Questions à l'attention de la MEAC afin d'alimenter les débats du 12/10/21 – VAL DU LAYON

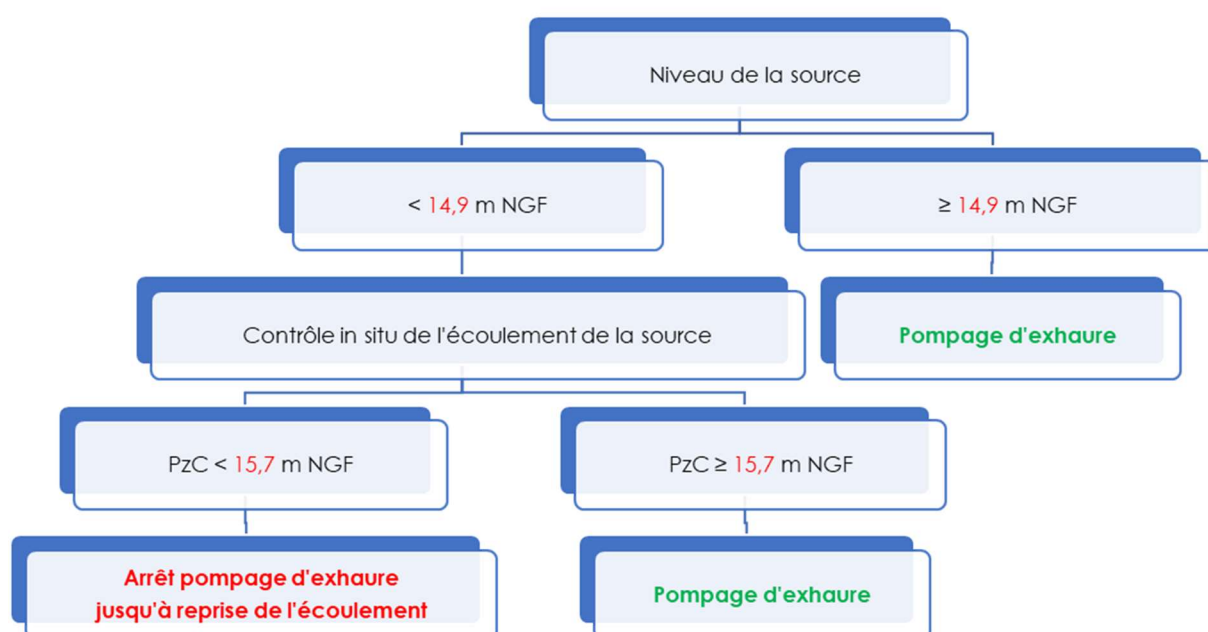
- **Quelle est la teneur de la convention avec le CD49 pour la RD106 ? Quelles sécurités pour la commune de ne pas être mise à contribution par la suite pour la réfection ou l'entretien de ces nouveaux aménagements ?**

On peut tout d'abord rappeler qu'il s'agit d'une route départementale et qu'à ce titre, sa gestion technique et économique est assurée par le Conseil Départemental du Maine -et-Loire.

Une convention sera signée avec la Direction des Routes Départementales à l'obtention de la nouvelle autorisation.

Dans cet accord, des aménagements préalables à la charge du Groupe Meac sont prévus, ainsi que des compensations financières proportionnelles à l'intensité de la circulation des poids lourds sur la RD106. Les éléments d'aménagement sur la RD 106 sont présentés en annexe 2 page 75 de la pièce 6 Etude de dangers.
